Numer postępowania: **ZPI-3700-4/20**

### **Wyjaśnienia 4 treści SIWZ**

dotyczy: postępowania nr **ZPI-3700-4/20** o udzielenie zamówienia publicznego, którego przedmiotem jest **Modernizacja Dużej Sceny Teatru Wybrzeże w Gdańsku**.

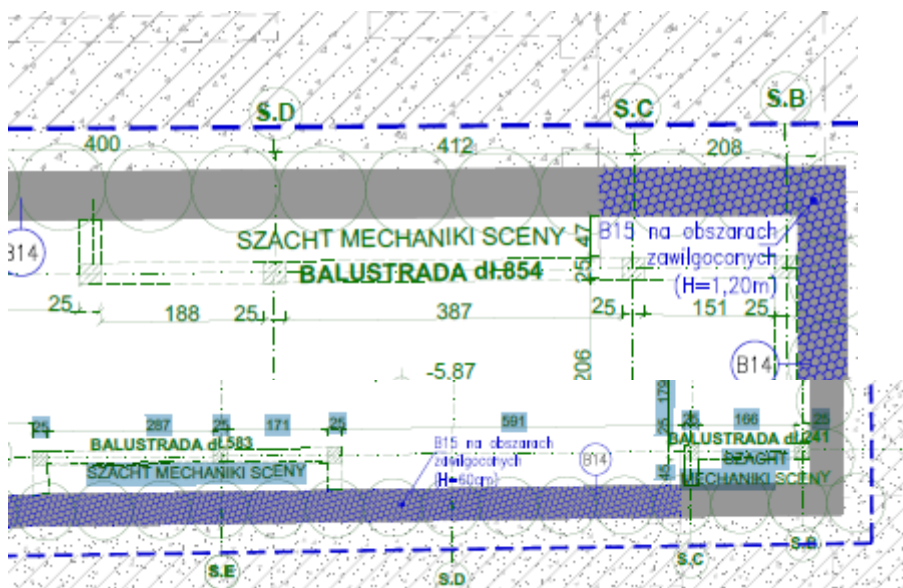
**Pytanie 59.** W związku z uzupełnieniem dokumentacji dot. mechaniki sceny pojawiła się tabela podsumowująca właściwości użytkowe napędów. Prosimy o wyjaśnienie zapisu: scena obrotowa nakładana - 6 sztuk napęd każdej 2x22KW. Prosimy o potwierdzenie, że zapis odnosi się do 6 sztuk napędów zapadni scenicznych.

**Wyjaśnienie:** Wartości mocy napędów dla sceny obrotowej należy dobrać wg własnego rozwiązania sceny obrotowej dobierając napęd w taki sposób, aby uzyskać siłę pociągową o wartości min. 3,0kN na obwodzie sceny obrotowej przy spełnieniu pozostałych parametrów wymaganych prawem polskim dla scen obrotowych.

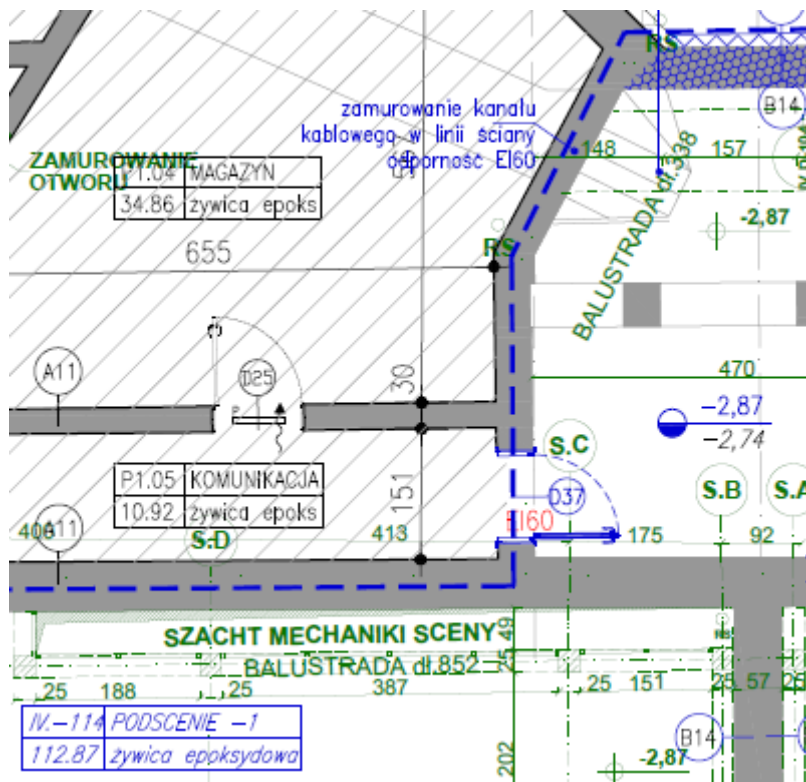
**Pytanie 60.** W projekcie architektury PW Foyer wrysowane są na rzutach kondygnacji balustrady kolorem zielonym (jak pokazano poniżej) poziom K-2

poziom K-1

Powyższe balustrady wrysowane są na każdej z kondygnacji w projekcie Foyer. Prosimy o informację i detale wykonania powyższych barier/balustrad oraz czy podana długość jest długością balustrad.

**Wyjaśnienie:** Tak, podane długości są długościami balustrad. Zamawiający udostępnia rysunki K.IV.PW.033 – K.IV.PW.039.

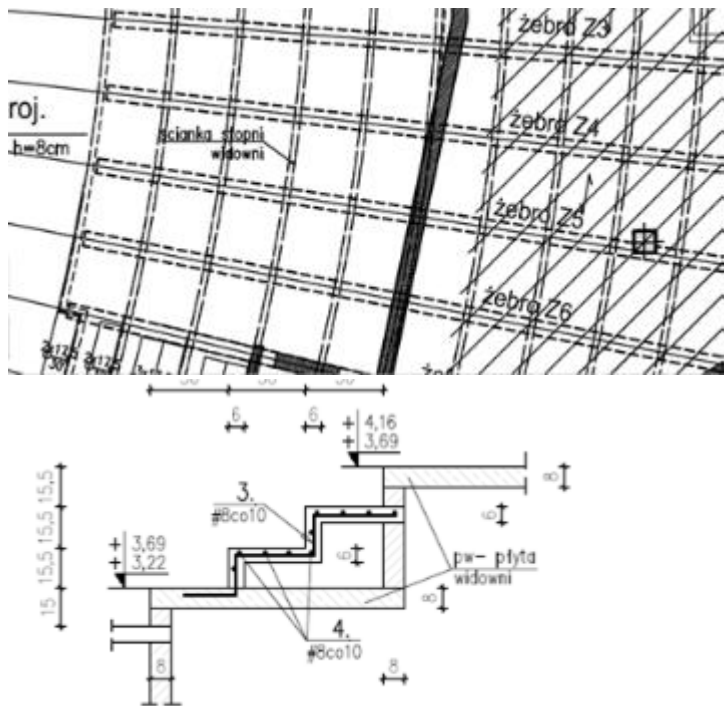
**Pytanie 63.** Według spisu rysunków teatr tezcza KW1, rys. nr K2.09 Płyta PS1\_1- zbrojenie dolne i górne, powinien zawierać rysunek płyty stropowej, natomiast na rys K2.09 są płyty posadzkowe P pos 1, P pos 2, P pos 3. W przedmiarze nie widnieją płyty posadzkowe, prosimy więc o wskazanie, czy w przedmiarze należy uwzględnić wymienione płyty posadzkowe, a do płyty stropowej PS1\_1 prosimy o prawidłowy rysunek.

**Wyjaśnienie:** Zamawiający udostępnia rysunki płyt posadzkowych.

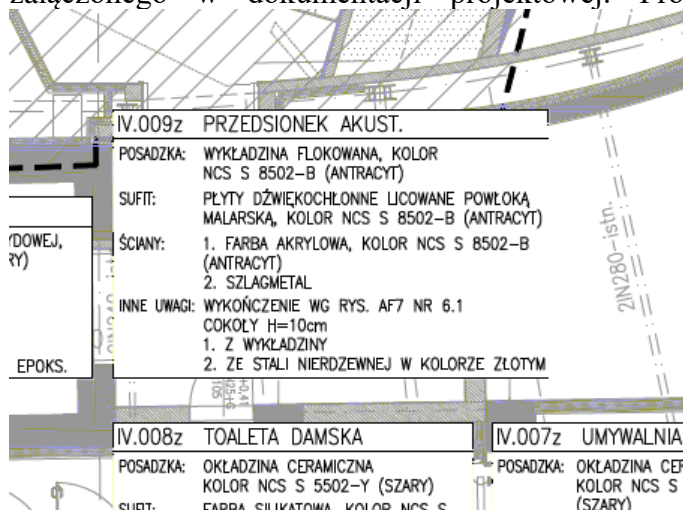
**Pytanie 143.** Czy pomieszczenia bezpośrednio nad Pomieszczeniem IV.021 kieszeń sceniczna lewa (PW Foyer) nie mają być wykończone, bo na rzutach od +1 do +3 brak opisu tych pomieszczeń.

**Wyjaśnienie:** Pomieszczenie IV.021 ma wysokość 9,26m i posiada w części antresolę na wysokości 6,00m.

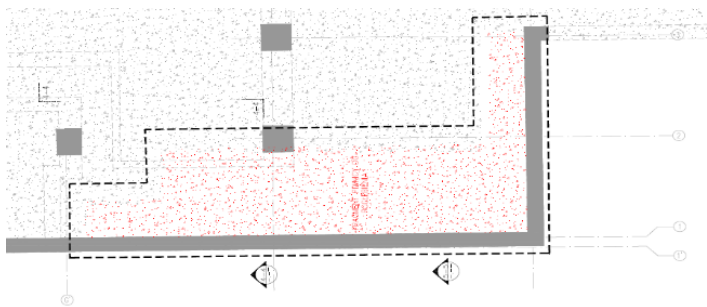
**Pytanie 153.** W związku z tym, że w zakresie zadania jest wymiana pokrycia dachowego prosimy o informację ile jest warstw papy? Jakie są warstwy pod papą oraz jaki jest ciężar poszczególnych warstw?

**Wyjaśnienie:** Papa podkładowa oraz papa dachowa wierzchnia na lepiku, łączna grubość warstw ok. 3cm, po stronie wykonawcy jest określenie ciężaru. Pod papą brak innych warstw. W załączeniu zdjęcia z odkrywek.

PRZEKRÓJ 4-4

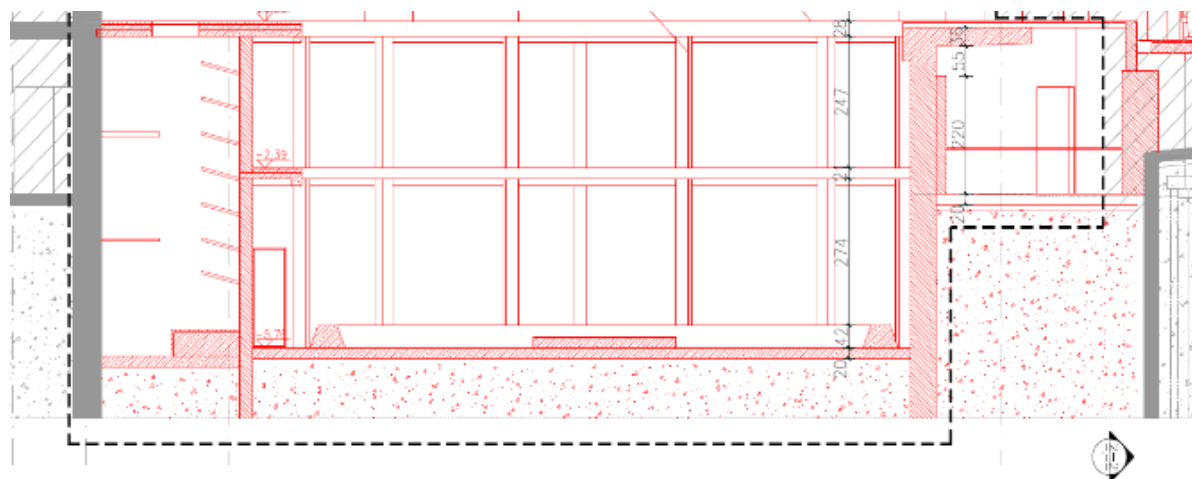
**Pytanie 155.** Prosimy o określenie na jakim poziomie poniżej zera budynku znajduje się istniejąca ściana do wyburzenia na poziomie -2 w magazynie prospektów, przekrój 1-1 tego nie definiuje. Na przekroju poziomym brak jest w tym miejscu koty wysokościowej.

**Wyjaśnienie:** Przyjąć głębokość, jak projektowany poziom posadzki.

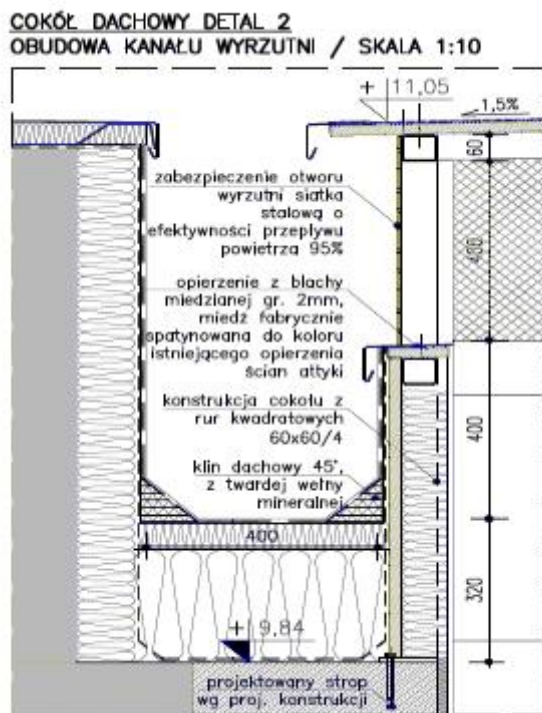
**Pytanie 161.** Prosimy o podanie detali jak należy wykończyć na dachu połączenie ściany w osi 2 z dachem (jak pokazano na rysunku):

**Wyjaśnienie:** powyższe pokazano na załączonych fotografiach. Na ścianach (których fragment zakreślono na powyższym fragmencie projektu na kolorem żółtym), na które wywijana będzie izolacja, obecnie znajduje się istniejąca izolacja z papy oraz wykończenie w postaci płyt z piaskowca, które są wysunięte „do przodu” za linię izolacji. Płyty pozostają jako istniejące. W celu wykonania nowej izolacji przewiduje się podcięcie płyt od dołu, o ok. 20 cm, w celu wywinięcia i wyklejenia nowej izolacji, tak aby odtworzyć istniejące rozwiązanie. Fotografie w załączeniu.

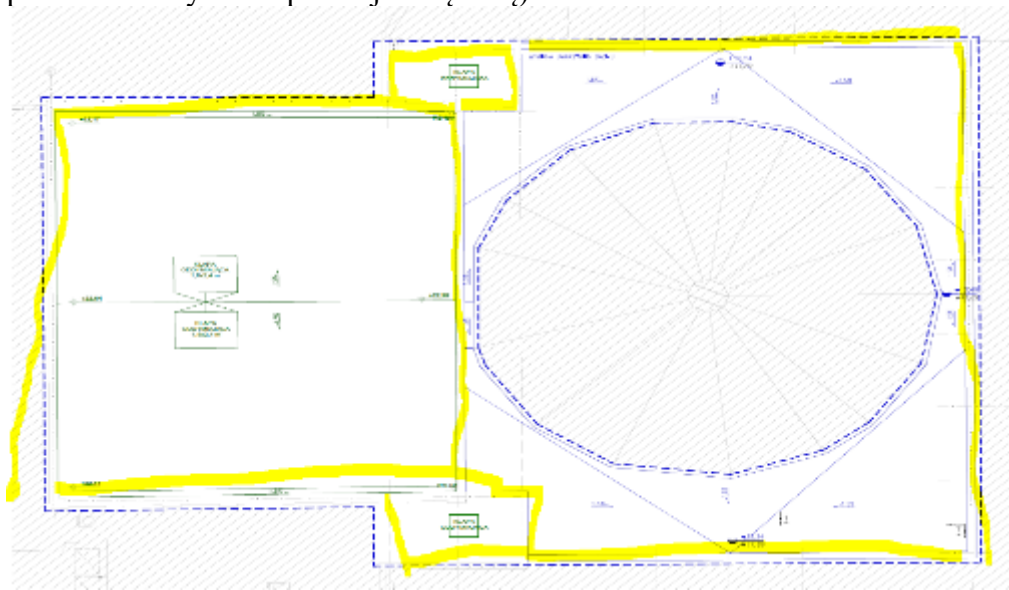
Natomiast na wszystkich przekrojach wrysowano wykończenie atyki na inną wysokość:

Prosimy o informacje jak należy wykończyć boki ścian attyki.

**Wyjaśnienie:** Attyki należy wykończyć do samej góry, wg detalu.

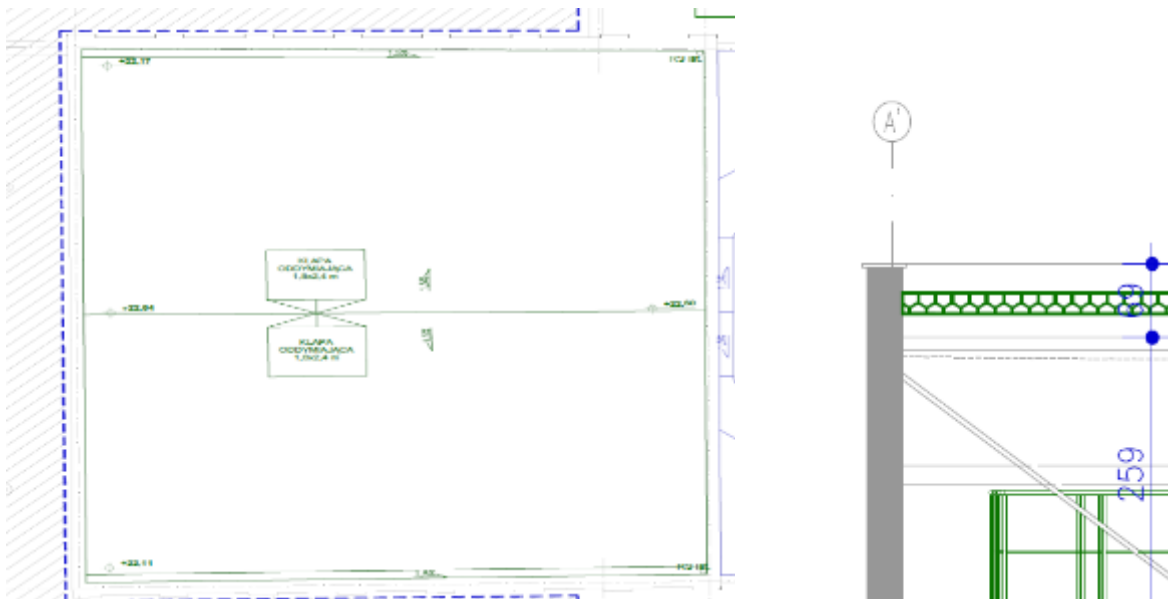
**Pytanie 163.** W dokumentacji brakuje detali wykończenia ściany attyki nad wieżą sceniczną oraz nad widownią. Na przekrojach brak informacji jak należy wykończyć ściany attyki. Prosimy o rysunki detali wykończenia ścian attyki nad wieżą sceniczną i nad widownią (jak pokazano na rysunku poniżej-żółtą linią).

**Wyjaśnienie:** Attyki należy wykończyć do samej góry, wg detalu AF7 5.5.
